Mise en compatibilité du Plan Local d'Urbanisme Commune de LABRIT (Landes)

Avis de l'autorité administrative de l'État compétente en matière d'environnement (article L121-10 du code de l'Urbanisme)

Avis PP-2015-075

Porteur du Plan : Commune de Labrit

Extraits de la notice relative à la mise en compatibilité montrant les zonages avant et après le projet

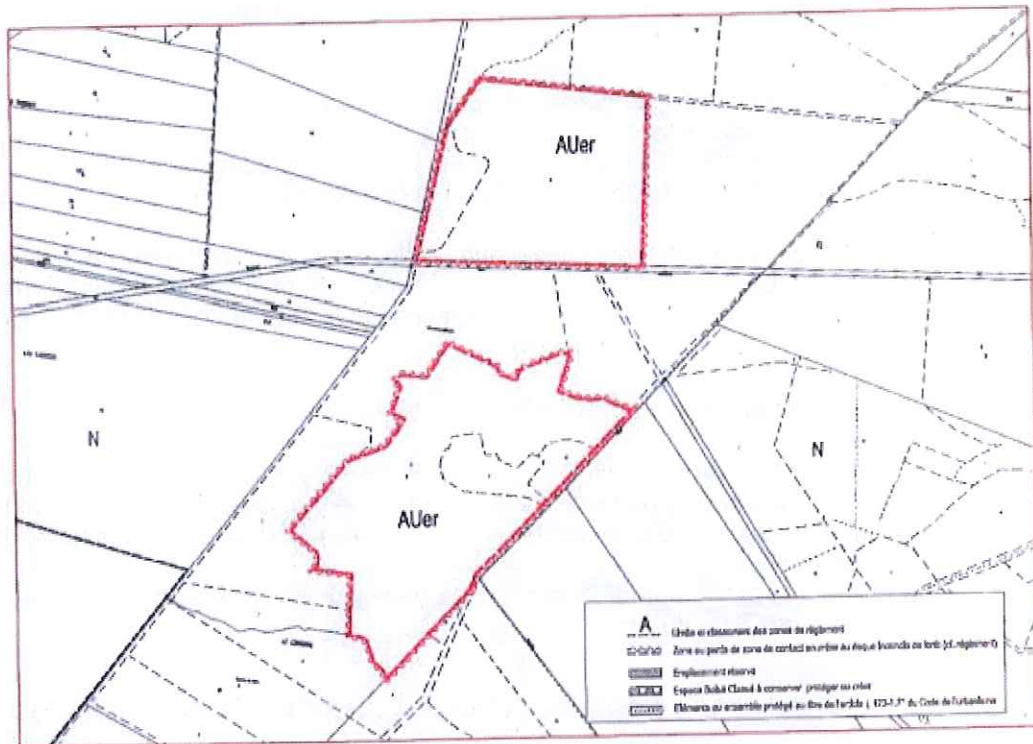
Le projet nécessitant la mise en compatibilité du PLU est un projet photovoltaïque. Or le zonage AUer prévu pour celui-ci permet la réalisation de projets portant sur d'autres formes d'énergie renouvelable.

Le dossier indique que le règlement est plus strict en zone AUer qu'en zone N. En effet, en zone AUer, seules sont possibles les installations liées aux projets de production d'énergie renouvelable. La notion de règlement plus strict (en AUer qu'en N) n'est recevable qu'en cas de réalisation de centrale photovoltaïque mais pas pour les autres modes de production d'énergie renouvelable (éolien, méthanisation,...).

Sur la base du projet de centrales photovoltaïques évoqué dans le dossier de mise en compatibilité, l'autorité environnementale note l'évitement des crastes dans le plan d'aménagement et la volonté de préservation d'une zone de 5 mètres de part et d'autre des crastes pour la conservation de la qualité des eaux superficielles. Cette mesure de préservation mériterait d'être intégrée dans le règlement de la zone.

Le porteur du projet s'engage à respecter un recul d'implantation des panneaux photovoltaïques d'au moins 10 mètres par rapport aux zones de contact de la Fauvette pitchou et de la Salamandre. Cette mesure aurait, elle aussi, mérité d'être intégrée au règlement.

En ce qui concerne les paysages, le dossier indique que le projet nécessite la préservation ou le renforcement des zones tampons sur le pourtour des sites afin d'assurer son insertion paysagère. L'autorité environnementale regrette l'absence d'indications sur la hauteur des bâtiments.
